Verslag huishoudelijke elektrische installatie op laagspanning en zeer lage spanning

Referentie: 007-20260413-05	Datum controle: 13/04/2026
Keurder: 007

Eigenaar:	EAN-code: 541449206002024881
Adres installatie: Heusdenseweg 90, 3580 - Beringen	Nummer teller(s): 1sag3105227242
	Distributienetbeheerder installatie: Fluvius
Datum uitvoering installatie:	<input checked="" type="checkbox"/> Vóór 01/10/1981 <input type="checkbox"/> Tussen 01/10/1981 en 01/06/2020 <input type="checkbox"/> Vanaf 01/06/2020
Type:	<input checked="" type="checkbox"/> Wooneenheid <input type="checkbox"/> Niet-huishoudelijk <input type="checkbox"/> PV <input type="checkbox"/> Batterij <input type="checkbox"/> Laadpaal

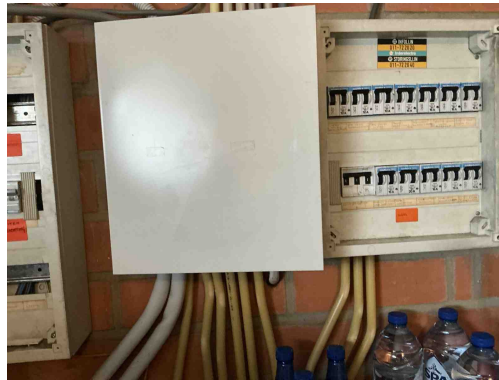
B17 - De voedingsspanning is niet op elk bord vermeld (Boek 1: 3.1.3.3).
Opmerking: Oa elk bord

B18 - Het volgnummer is niet op elk bord vermeld (Boek 1: 3.1.3.3).
Opmerking: Oa elk bord

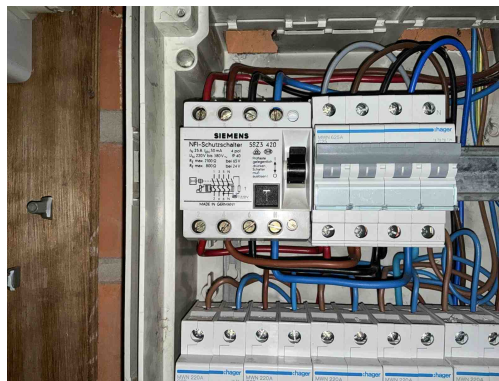
B17 - De voedingsspanning is niet op elk bord vermeld (Boek 1: 3.1.3.3).
Opmerking: Oa elk bord

B18 - Het volgnummer is niet op elk bord vermeld (Boek 1: 3.1.3.3).
Opmerking: Oa elk bord

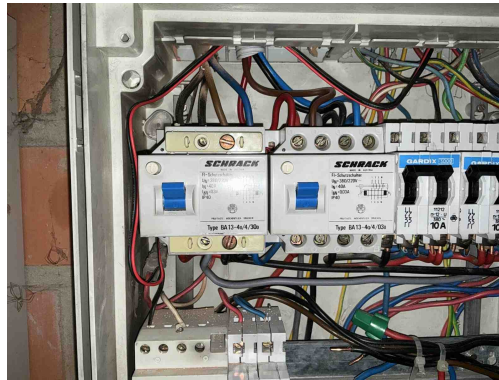
D24 - De differentieelstroombeschermingsinrichtingen die worden geplaatst in huishoudelijke installaties dienen tenminste van het type A te zijn (Boek 1: 5.3.5.3).
Opmerking: Oa elke diff

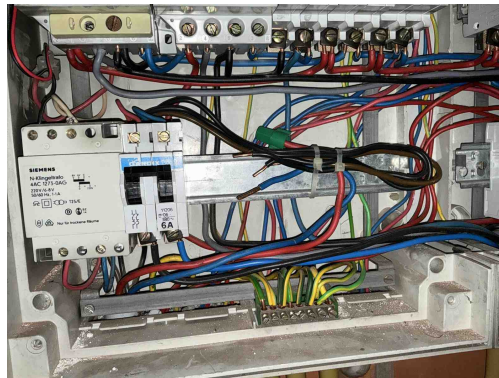
D24 - De differentieelstroombeschermingsinrichtingen die worden geplaatst in huishoudelijke installaties dienen tenminste van het type A te zijn (Boek 1: 5.3.5.3).

Opmerking: Oa elke diff

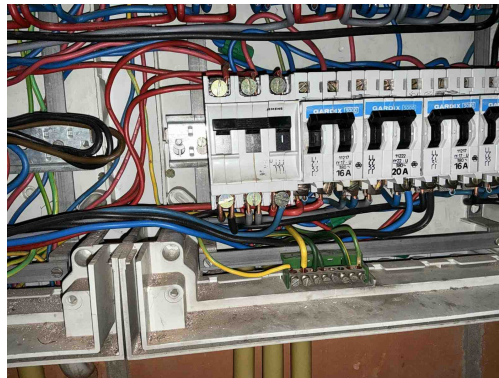
C28 - Niet gebruikte leidingen onder spanning zijn niet op een degelijke manier geïsoleerd of verwijderd (Boek 1: 4.2.1.1).

Opmerking: Oa bord 1

T02 - Gevaar voor rechtstreekse aanraking: genaakbare delen onder spanning (Boek 1: 4.2.2).

Opmerking: Oa bord 1

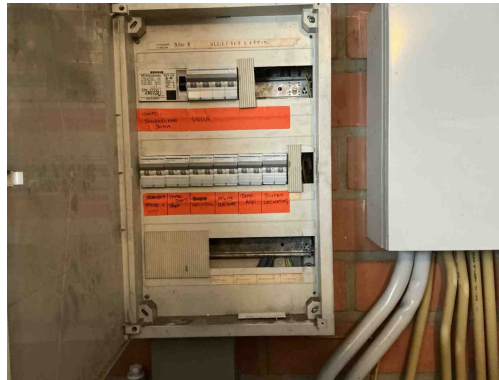
D08 - De nodige markeringen op de beveiligingstoestellen ontbreken of zijn onleesbaar (Boek 1: 5.3.5.5).
Opmerking: Oa bord 2

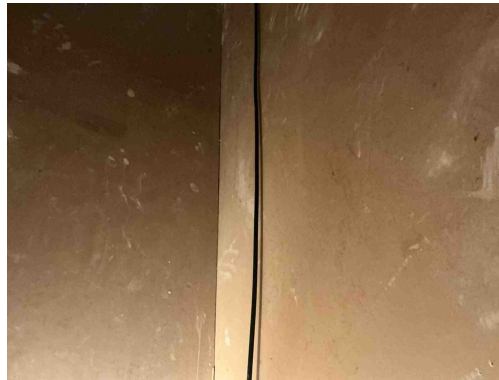
B06 - Het elektrisch verdeelbord heeft niet de minimale beschermingsgraad IPXX-B in een gewone ruimte (Boek 1: 4.2.2.3).
Opmerking: Oa bord 1 en bord 2

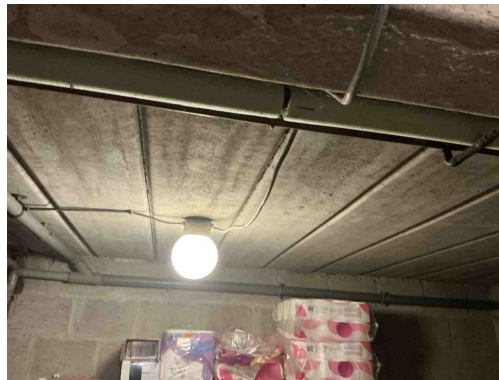
C13 - Onvoldoende bevestiging van de leiding(en) (Boek 1: 5.2.9.5).
Opmerking: Oa trap kelder, kelder

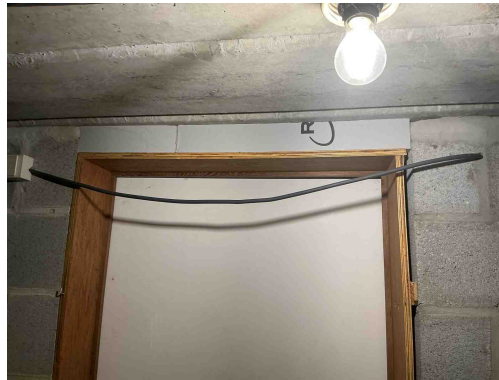
C13 - Onvoldoende bevestiging van de leiding(en) (Boek 1: 5.2.9.5).
Opmerking: Oa trap kelder, kelder

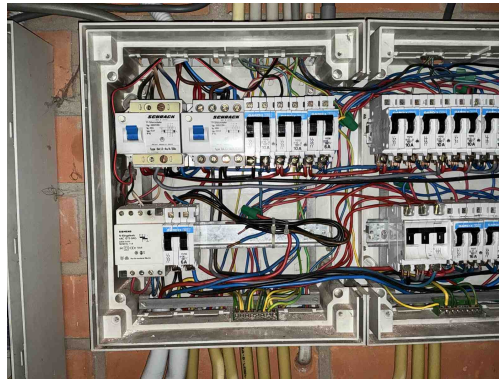
T09 - Bepaalde contactdozen en/of schakelaars zijn beschadigd (Boek 1: 1.4.1.3).
Opmerking: Oa kelder

C21 - Het gebruik van geleiders van het type VOB, zonder bijkomende afscherming is niet toegestaan (Boek 1: 5.2.9.6).
Opmerking: Oa kelder
